SERVICE INFO

Zmiana rolek niektórych ramion napinaczy w układzie paska wielorowkowego

Nr.ref.: 533 0077 30
534 0082 30
534 0083 30
534 0133 30
534 0136 30
534 0139 30

Image 1: Szczegółowy widok rolki w starej wersji (po lewej) i w nowej wersji (po prawej).

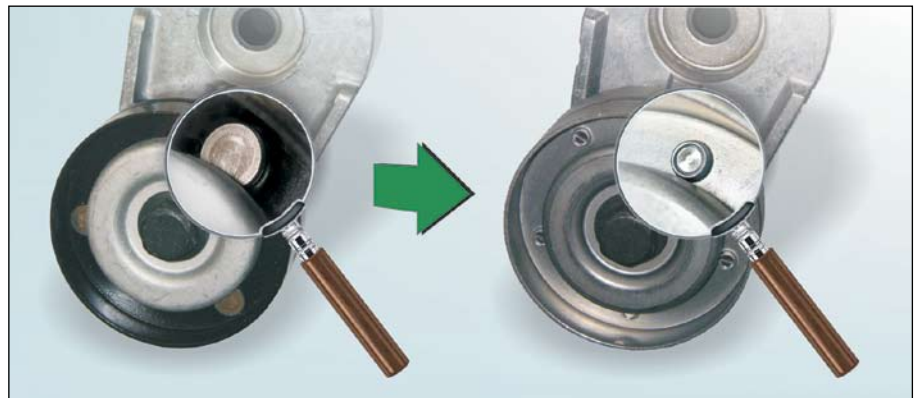
Różnice obejmują, jak pokazano na fotografii 1, powłokę (poprzednio czarna, obecnie metaliczna) oraz połączenie pomiędzy dwiema połówkami bieżni (poprzednio nitowe, obecnie zagniatane).

W okresie przejściowym możliwa jest dostępność obu wersji. Obie wersje spełniają specyfikacje techniczne i mogą być stosowane bez ograniczeń w pojazdach wymienionych w katalogu.
